# Ortsgemeinde Staudernheim Verbandsgemeinde Nahe-Glan

## 2. Änderung des Bebauungsplans „In den Sechsmorgen/In Behl“

Würdigung der Stellungnahmen  
aus dem Verfahrensschritt gemäß  
§§ 4 (2), 3 (2) und 2 (2) BauGB

Stand: November 2020

**Überlagerung von Bestandsbebauungsplan und Änderungsbebauungsplan.**

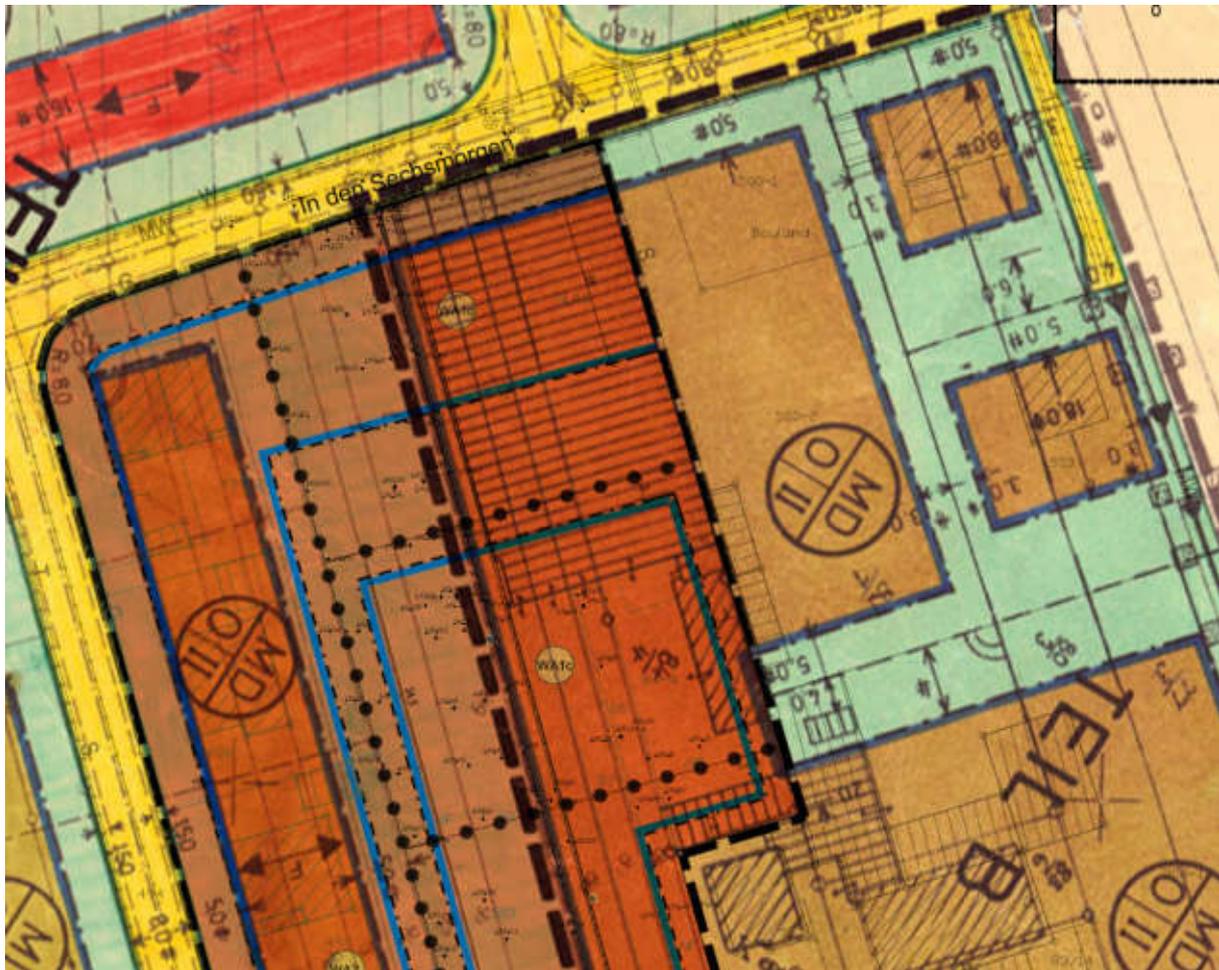
Gemäß den Planunterlagen soll die Baugrenze des Ordnungsbereiches WA1d ohne Abstandsfläche zu der im Osten angrenzenden Parzelle 500/2 festgesetzt werden. Im übrigen Plangebiet ist dagegen durchgängig eine Abstandsfläche von 3,0 bzw. 5,0 m zur umliegenden Bestandsbebauung resp. Verkehrsfläche vorgesehen. Demzufolge ist für mich nicht nachvollziehbar, weshalb im Ordnungsbereich WA1d davon abgewichen werden soll. Als Eigentümer der Parzellen 500/1 und 500/2 befürchte ich, dass durch die vorgesehene offene Bauweise den künftigen Bauherren eine Grenzbebauung von Garagen und Nebenanlagen ermöglicht wird, die sich nachteilig auf die Belichtungs-, Belüftungs- und Besonnungsverhältnisse meiner Grundstücke auswirken könnte.

1. Aus welchen Gründen ist für den Ordnungsbereich WA1d keine Abstandsfläche zur Grundstücksgrenze der Parzelle 500/2 vorgesehen?
2. Wird durch die Änderung des Bebauungsplans künftig eine Grenzbebauung von Gebäuden, Garagen und Nebenanlagen unmittelbar zur Parzelle 500/2 ohne Einverständnis des Grundstückseigentümers zulässig sein?

1. Bedenken bezüglich der Baugrenzen in WA1d mit direktem Anschluss an das Grundstück 500/2.
2. Bedenken bezüglich der Gebäudehöhen im Ordnungsbereich WA1d und der Auswirkungen auf die Grundstücke 500/1 und 500/2

Eine Überlagerung von Bestandsbebauungsplan und seiner Änderung zeigt, dass das Grundstück 500/2 eine Baugrenze bis an das Plangebiet aufweist. Ein nur einseitiger Abstand erscheint entsprechend nicht zielführend bei unmittelbar zusammenhängenden Bereichen, die zukünftig eine Häuserfront zur Erschließungsstraße darstellen werden.
